WZ.6597/57/2000

POSTANOWIENIE

Obiekt : Mazowieckie Centrum Leczenia Chorób Płuc i Gruźlicy
05-400 Otwock ul. Narutowicza nr 80
Remontowane skrzydło zachodnie Pawilonu
Głównego Szpitala nr 1 w Otwocku ul. Reymonta 83/91

Ekspertyza pt.: Stan ochrony przeciwpożarowej i warunki
zachowania bezpieczeństwa pożarowego w
Mazowieckim Centrum Leczenia Chorób Płuc
i Gruźlicy 05-400 Otwock ul. Narutowicza nr 80
remontowane skrzydło zachodnie Pawilonu Głównego
Szpitala nr 1 w Otwocku ul. Reymonta 83/91

PRZEKRÓJ PRZEZ PODDASZE

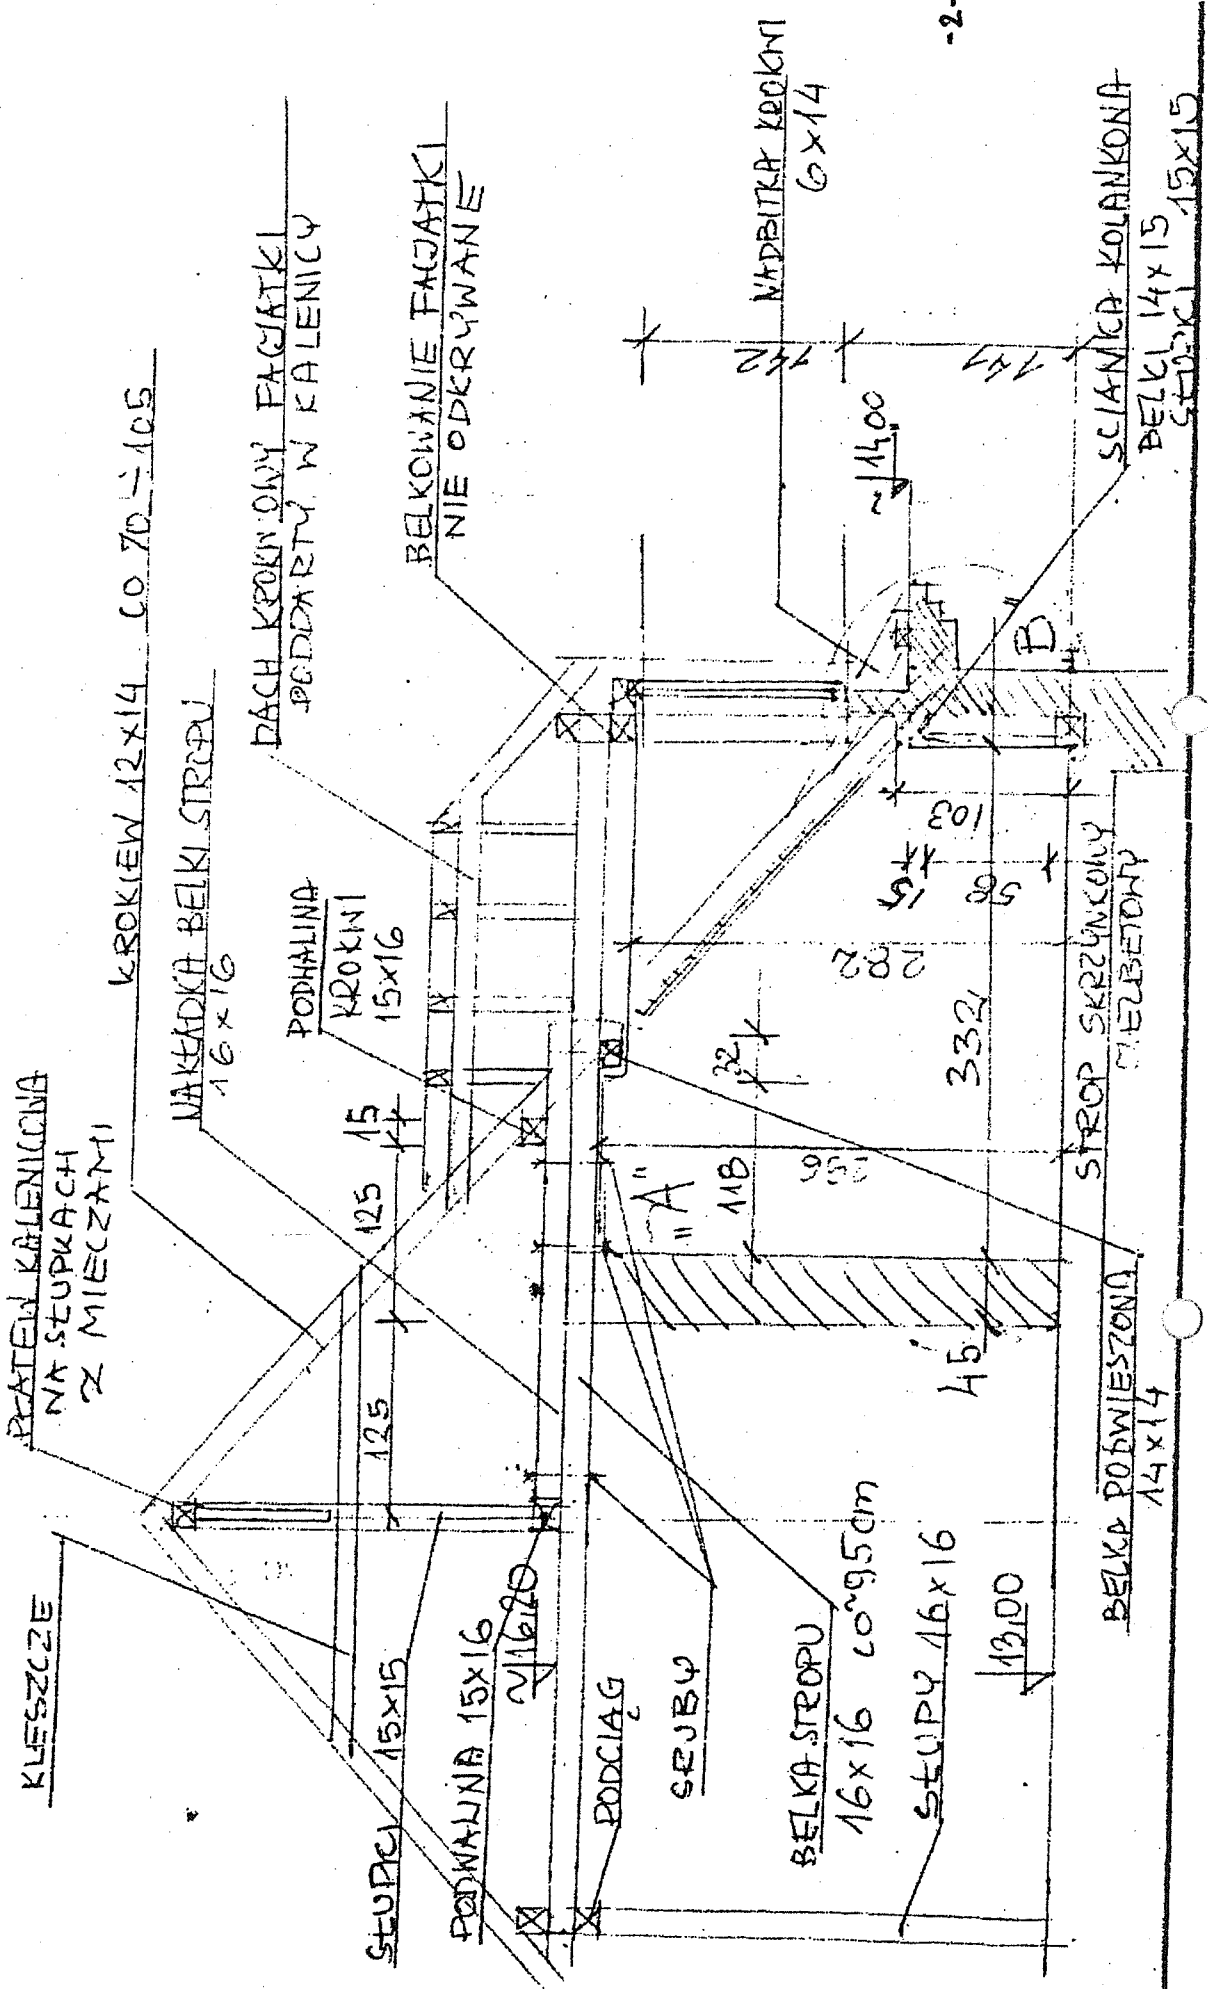
powyżej połaci dach
 konstrukcję kominą
 obudować blachą stal.
 ocynkowaną gr. min 1mm
 proj. kanały went. grawitacyjne
 ocieplić w przestrzeni nad pok. dach
 i strychu wełną min. gr. 5cm
 konstrukcję obudować pl.
 GKF i ogniochr.

RZUT III PIĘTRA

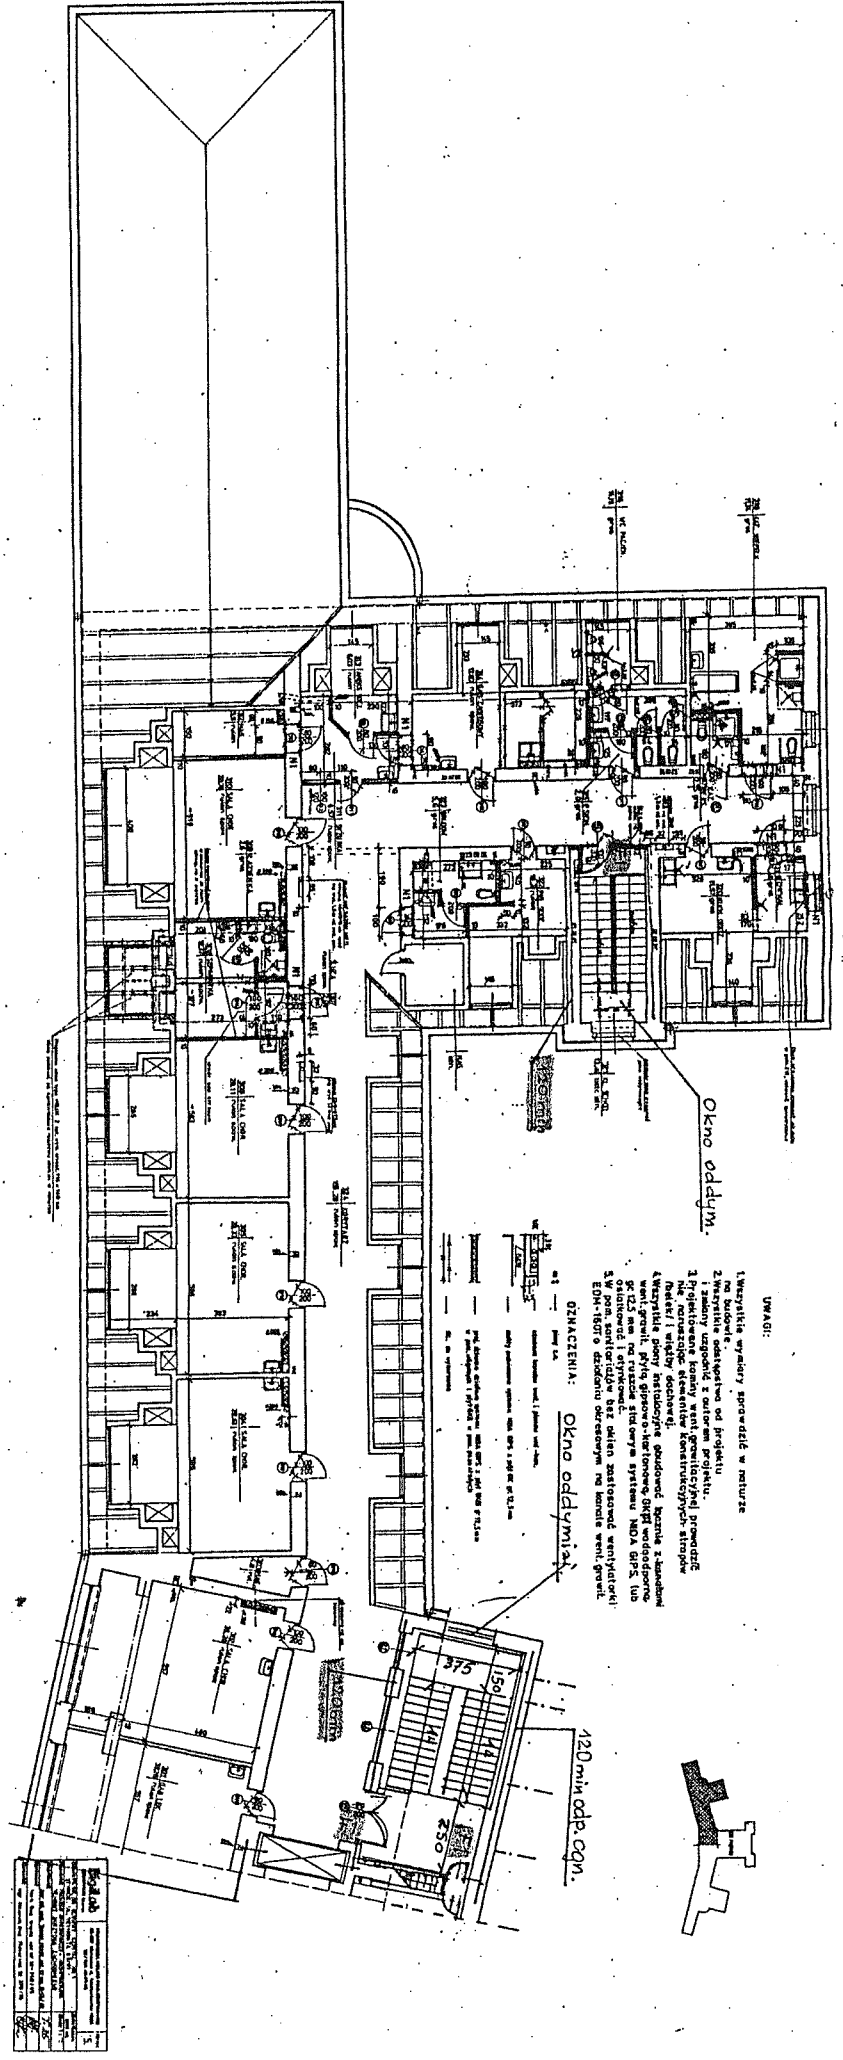
Okno oddymialne

1420 min odp. ogn.

RZUT III PIĘTRA
I STRONA

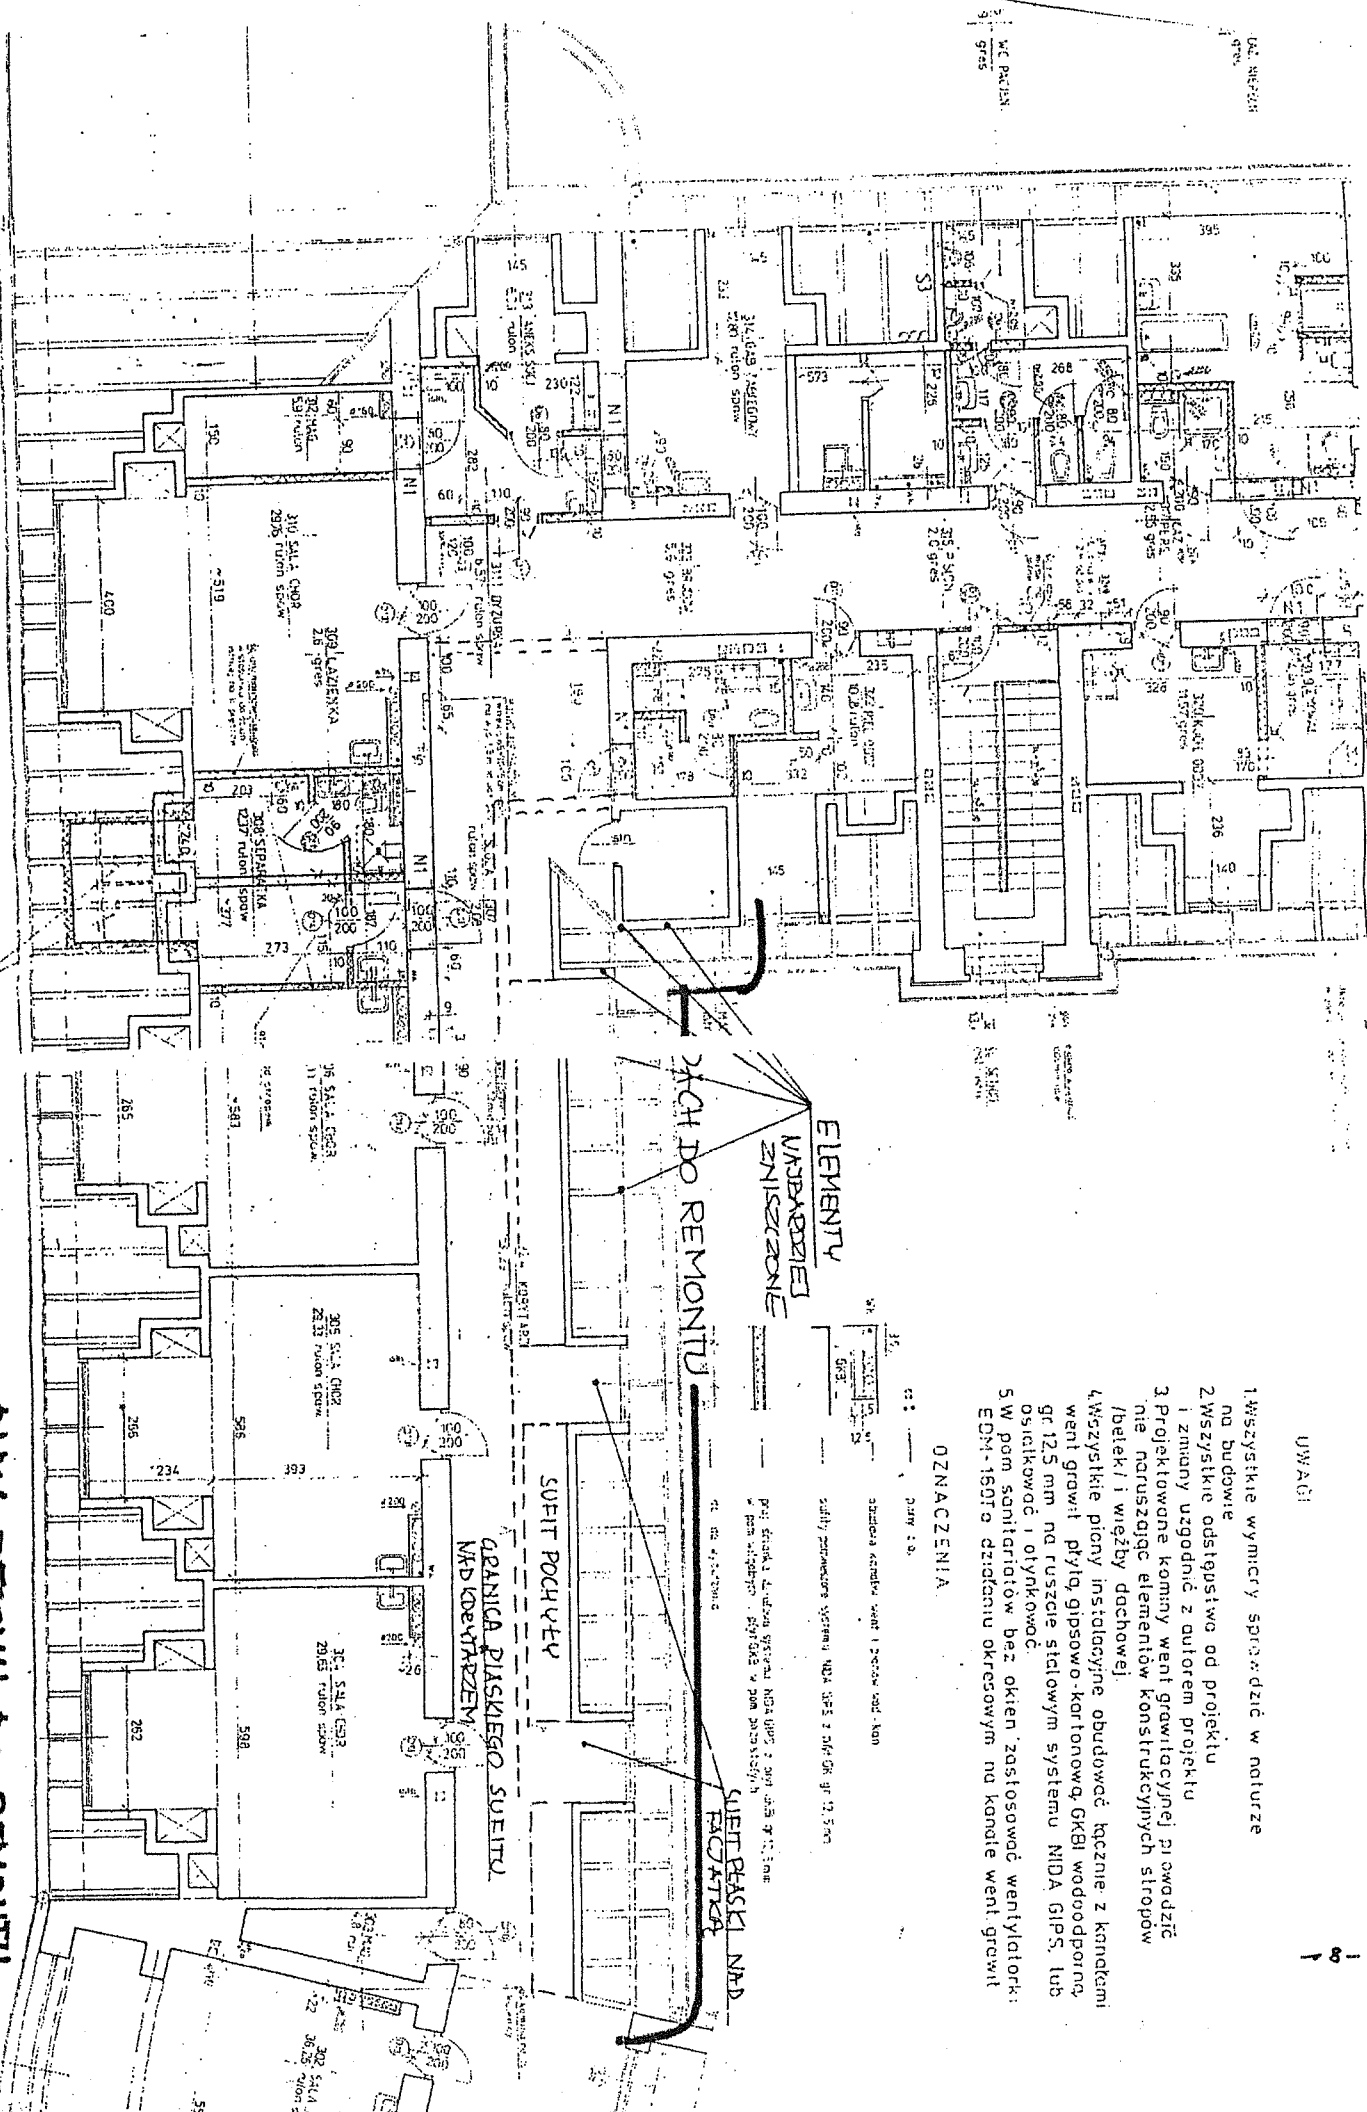
Przy GK F
2x 12,5 cm
equivat 60 mm

d/ Na kondygnacji 4-tej strop obić dodatkowo drugą płytą GKF 12,5 mm oraz ścianki boczne osłaniające słupy konstrukcyjne i belki drewniane. Wykonać zabezpieczenie przeciwpożarowe stropu płytami GKF o grubości do 2 x 12,5 mm mocowane jako wzajemnie przesunięte/ podobne rozwiązania w F1 podano w Aprobacie Technicznej ITB nr AT-15-3647/99 pkt.3.3/.

RZUT III PIĘTRA
I STRYKAMU

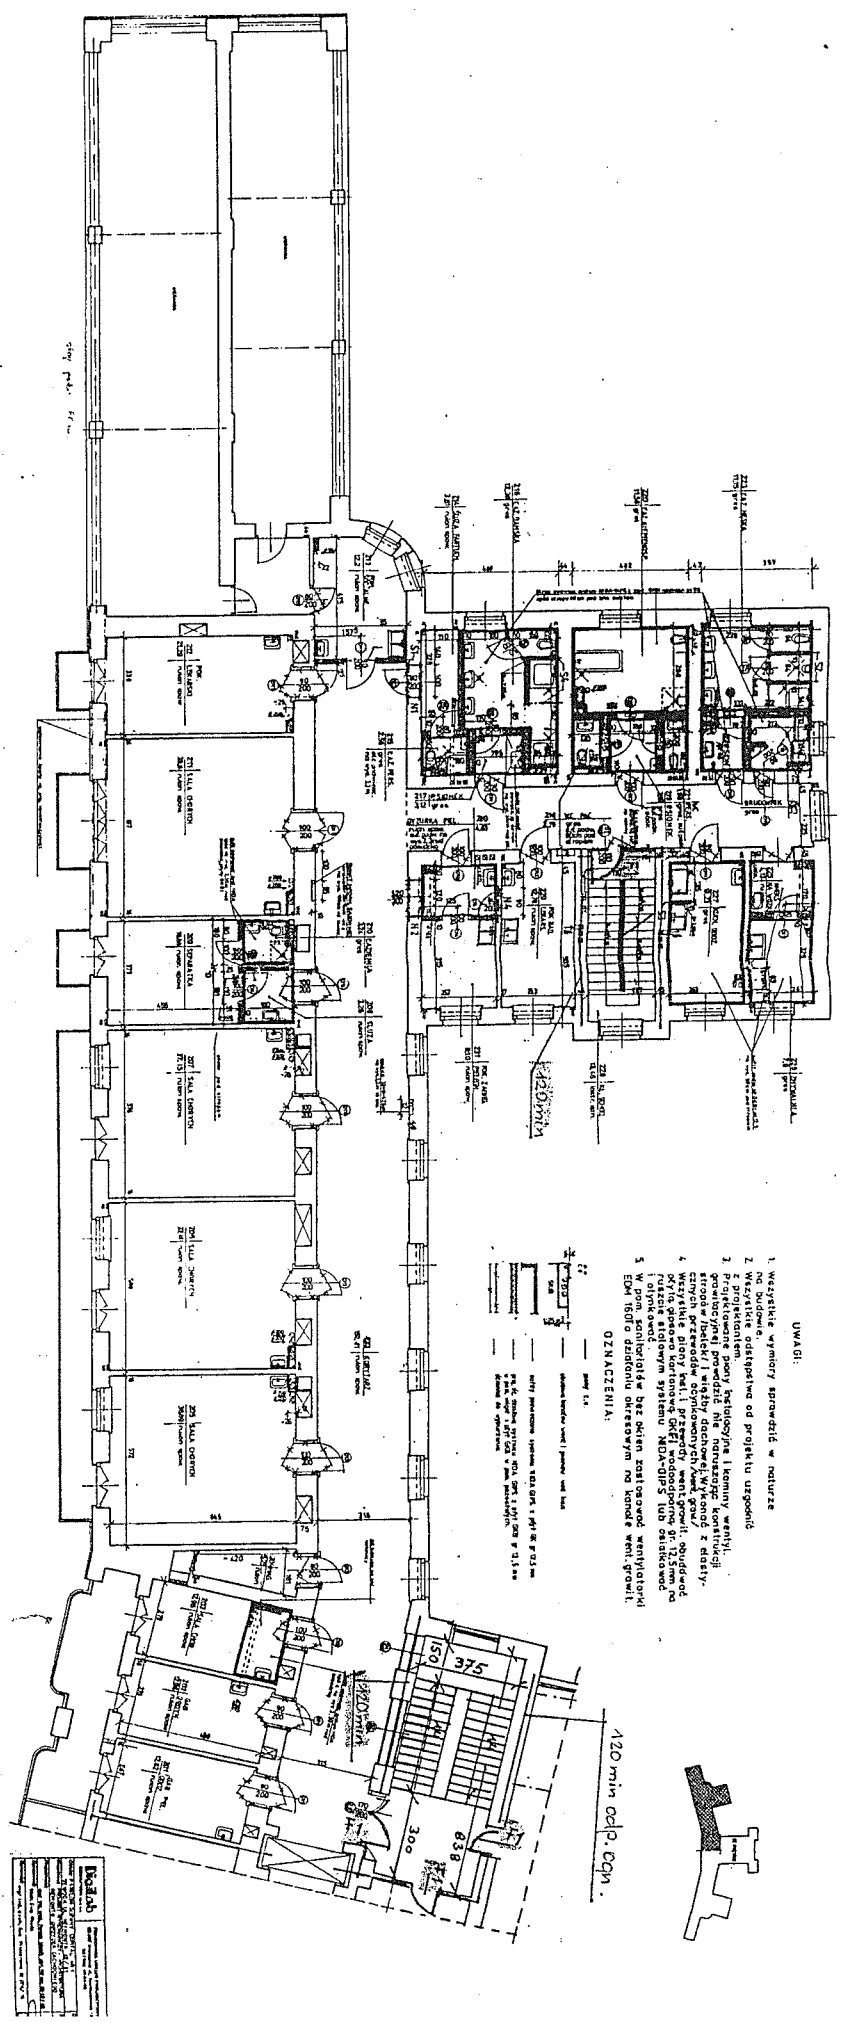
Pyta GRF
Zx 12,5 mm
opracował GO msk

RZUT III PIĘTRA

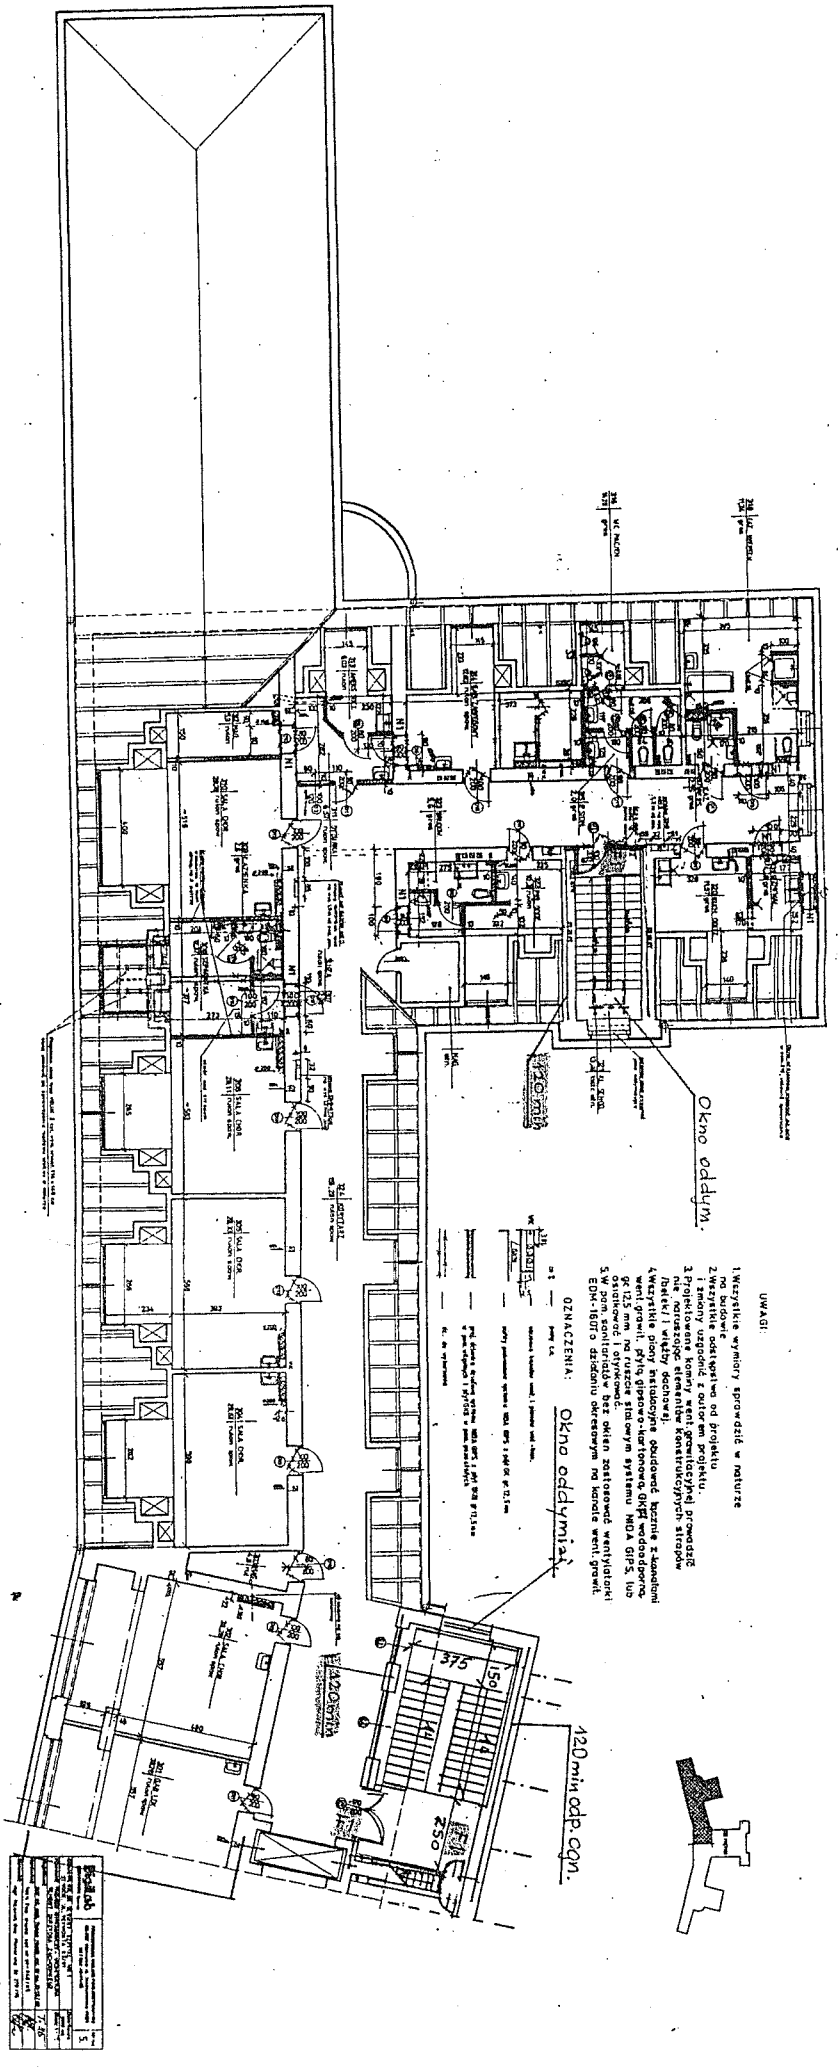
Okno oddym.

120 min odp. ogn.
